**ENQUETE PUBLIQUE UNIQUE  
RELATIVE AU PROJET  
DE CANALISATION DE TRANSPORT  
DE GAZ NATUREL ENTRE CUVILLY (60),  
DIERREY (10) ET VOISINES (52)  
AU PROFIT DE LA SOCIETE GRTgaz**

**Enquête publique du lundi 4 mars au vendredi 5 avril 2013**

**RAPPORT DE LA COMMISSION D'ENQUETE**

#### Observation Villeneuve-la-Grande, S4 C2 :

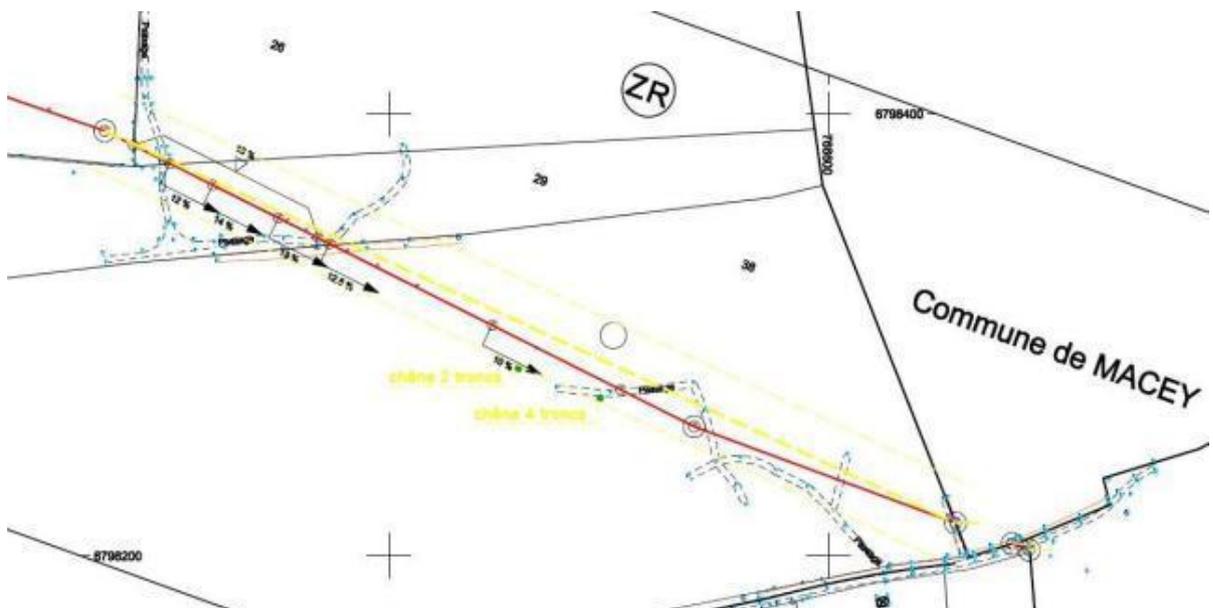
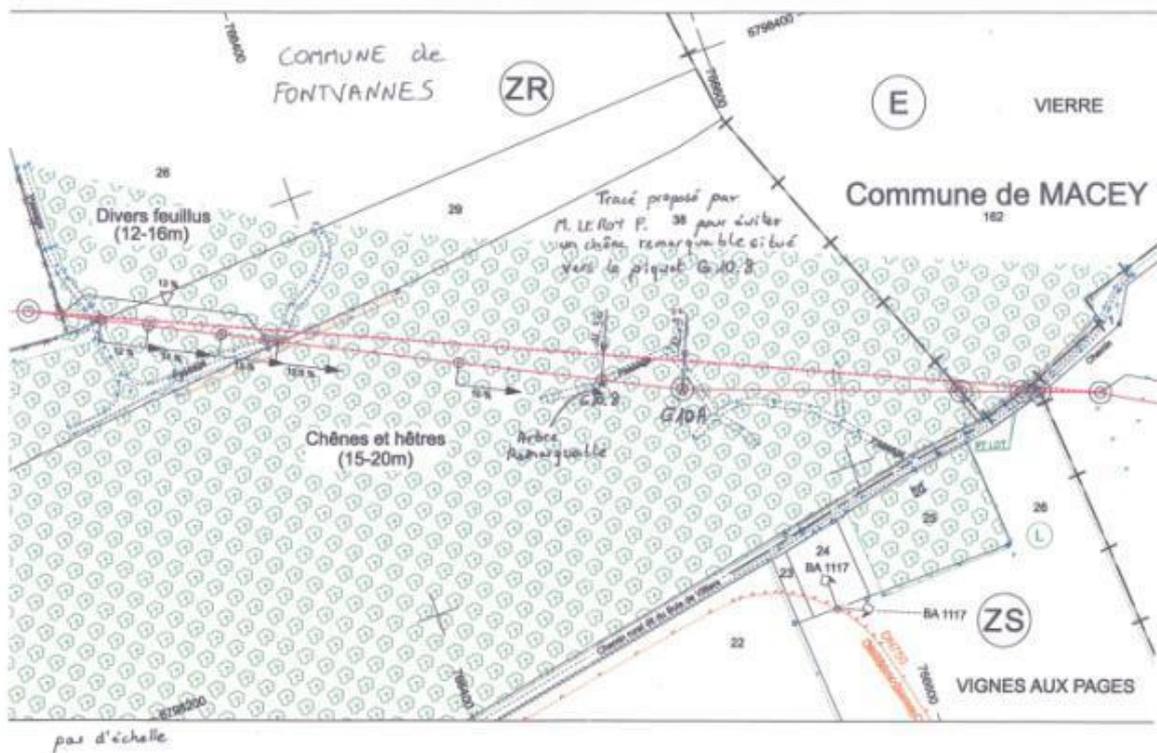
Nous avons noté le refus de messieurs Paul et Arthur RAYMOND d'implanter le poste de sectionnement sur leur parcelles, un emplacement alternatif est en cours d'étude en concertation avec les propriétaires et exploitants agricoles sur la commune de Barbuise.

Comme étudié avec M. Leroy - cf. fig.1, GRTgaz va modifier le tracé actuel de façon à ce que les chênes en question ne soient nullement impactés, tant de façon définitive que même lors des travaux de pose du gazoduc. Sur l'extrait de plan parcellaire (fig.2 ci-dessus) figurent :

- en trait rouge continu le tracé piqueté du projet de gazoduc, tracé tel que déposé dans le cadre de l'Enquête publique du projet Arc de Dierrey,
- en tireté jaune fort le tracé modifié réalisable et proposé à M. Leroy. Ce tracé est bordé de part et d'autre d'une limite tiretée jaune clair matérialisant les emprises travaux : 14 m au sud et 16 m au nord, soit les 30 m d'emprise chantier pour toute traversée de bois dans l'Aube,
- en points verts les deux cépées de chêne que M. Leroy souhaite conserver.

#### Observation Bar sur Seine, S6P1 :

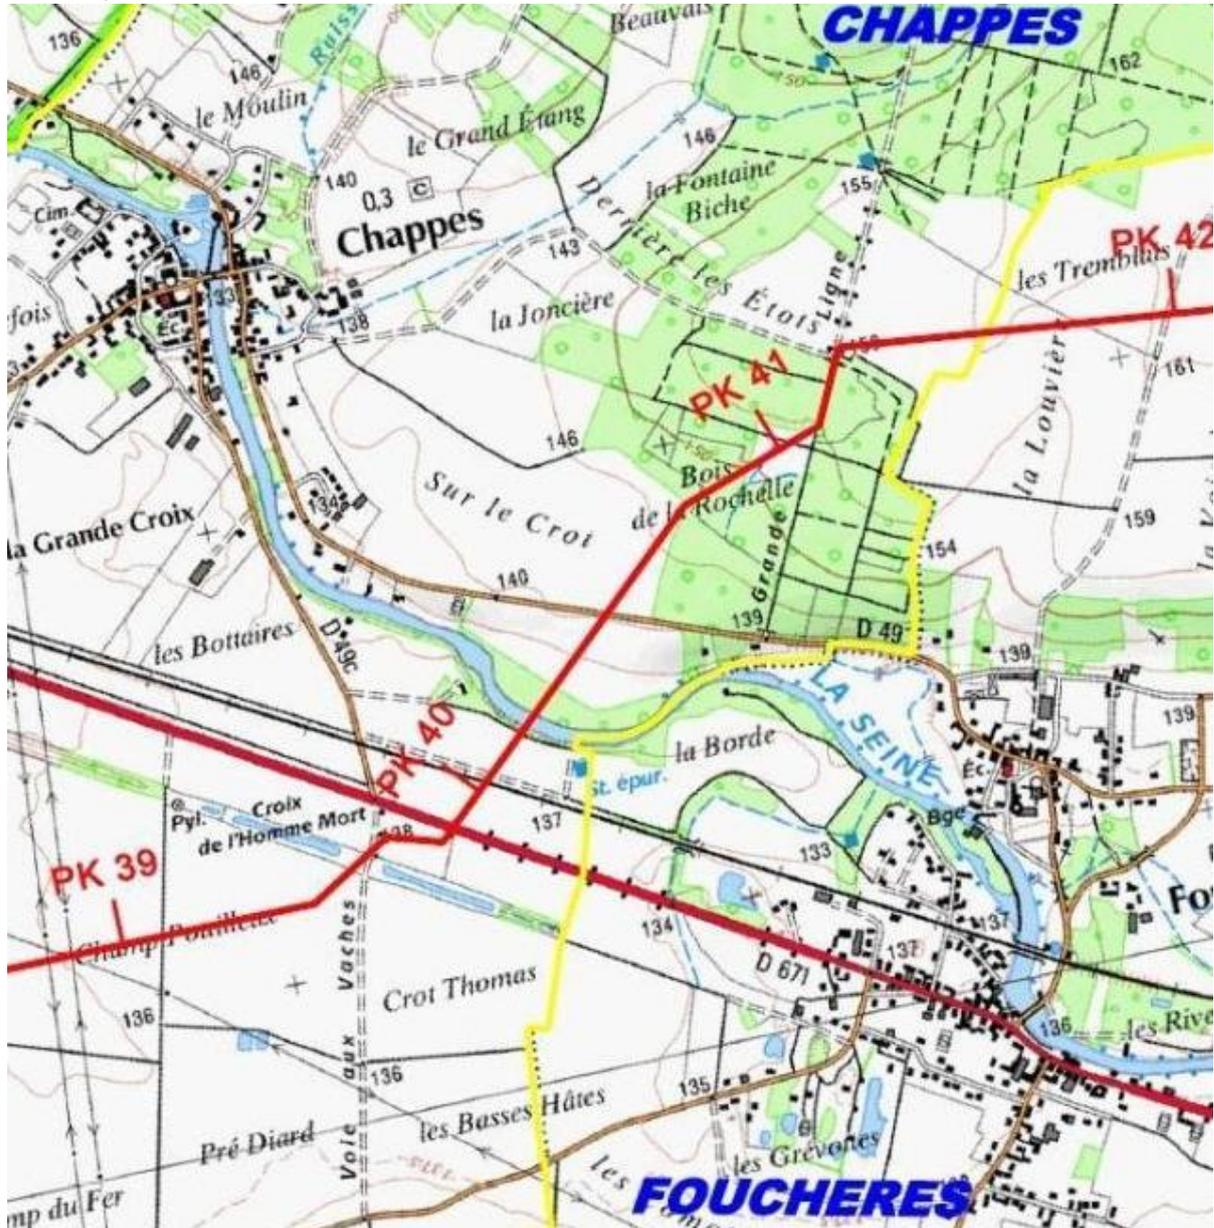
#### Observation Mr Lafille, S6R3 :

Concernant la remarque exprimée, la traversée de la Seine localement (en souille) constitue un point de passage non déplaçable du fait des différentes contraintes techniques et environnementales.

De plus, le passage en sous-oeuvre sous la voie ferrée et sous la RD 671 impliquent, de par ce mode et ce type de franchissement des emprises suffisantes de part et d'autre et une implantation la plus en équerre possible par rapport à l'ouvrage à franchir.

C'est pour ces différentes raisons que la modification de tracé proposée ne peut être retenue.

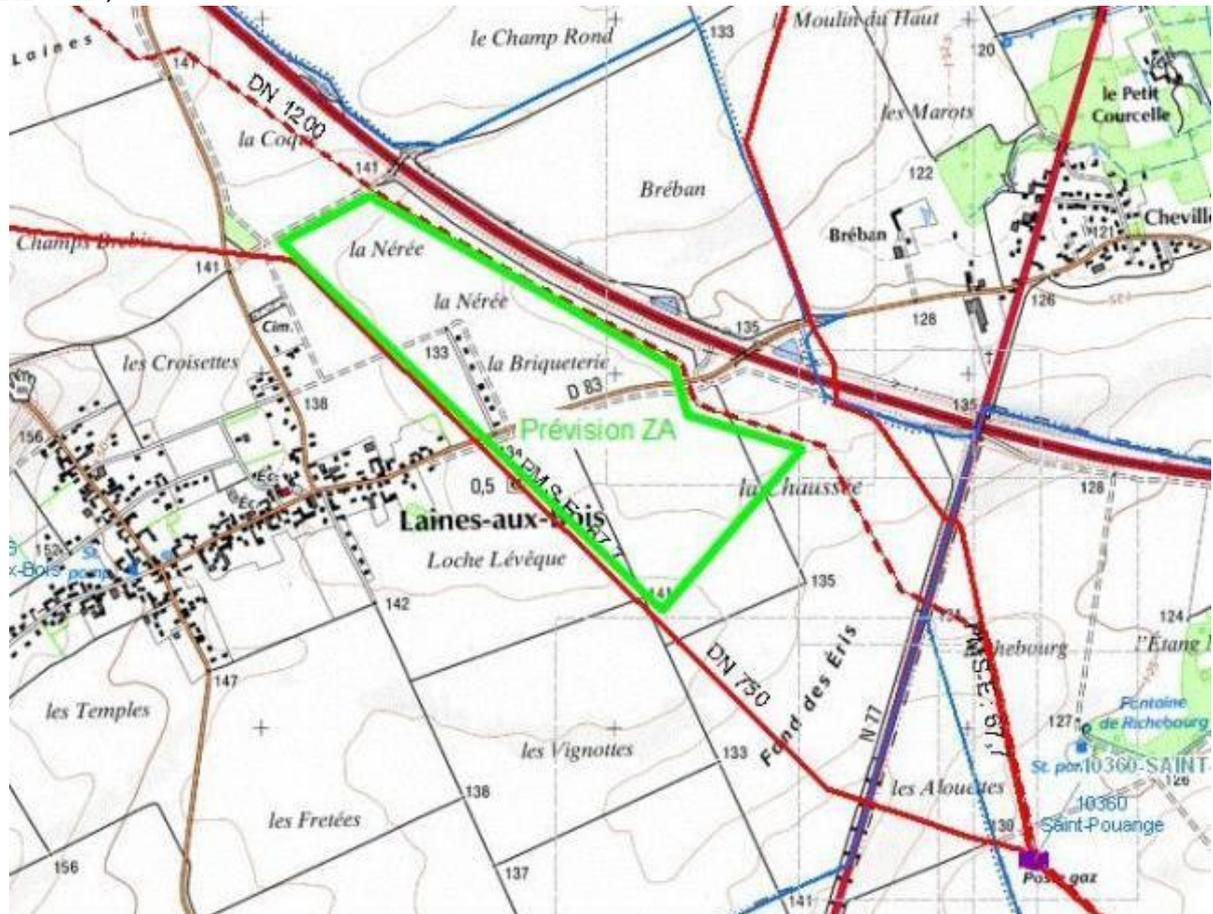
Par ailleurs, GRTgaz rappelle que des échanges écrits ont déjà eu lieu avec M. Forret, courriers qu'il a annexés à sa remarque S6R6. Pour les autres éléments contenus dans ses deux remarques, GRTgaz n'a rien à rajouter aux observations faites qui n'appellent pas de réponses.

NB : Le début de la réponse de GRTgaz aux remarques S6R7 traitées précédemment s'applique bien entendu également pour le cas présent.

Extrait planche 25/34 du rapport d'Etude d'Impact du dossier pour Enquête publique

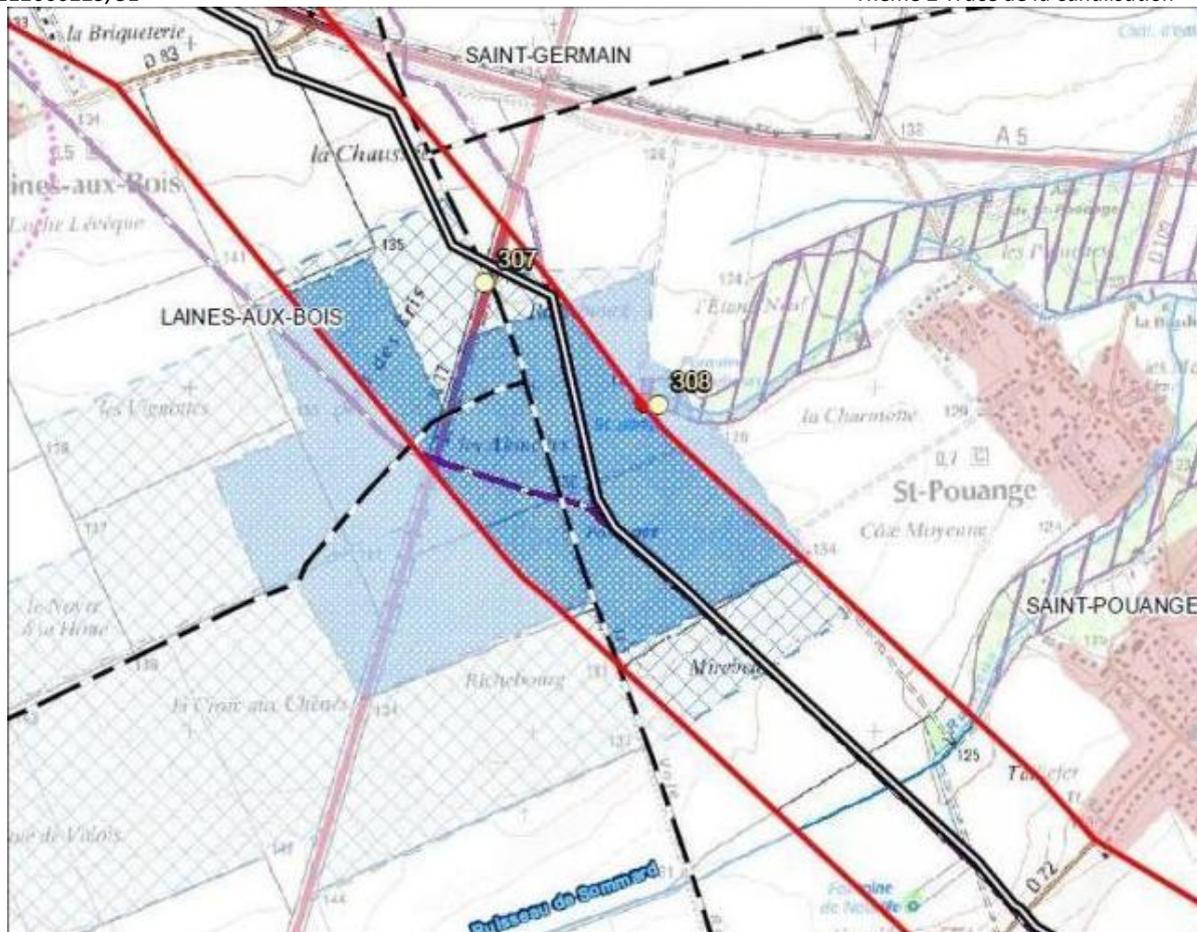
**Observation Mr et Mme Franzino, S5R6 / S5R12 / S6R7:**

- également au titre de l'urbanisme s'imposant au projet, au cours de la consultation administrative, la commune de Laines-aux-Bois a fait part à GRTgaz de son projet de ZAC (Zone d'Activité Commerciale), dont la limite sud se trouve à hauteur du lieu-dit La Chaussée d'ailleurs point de départ, près de la RD 83, du linéaire alternatif proposé, comme le montre la figure suivante :

- depuis la mise en place des gazoducs existants (DN 300 et 750) ainsi que celle du poste de sectionnement gaz se trouvant à St-Pouange, l'Administration a établi un périmètre de protection lié au captage AEP (alimentation en eau potable) de cette commune sur les terrains du secteur comme figuré sur la figure suivante :

C'est pour l'ensemble de ces éléments s'imposant à GRTgaz que le tracé actuel se révèle être celui de moindre impact.
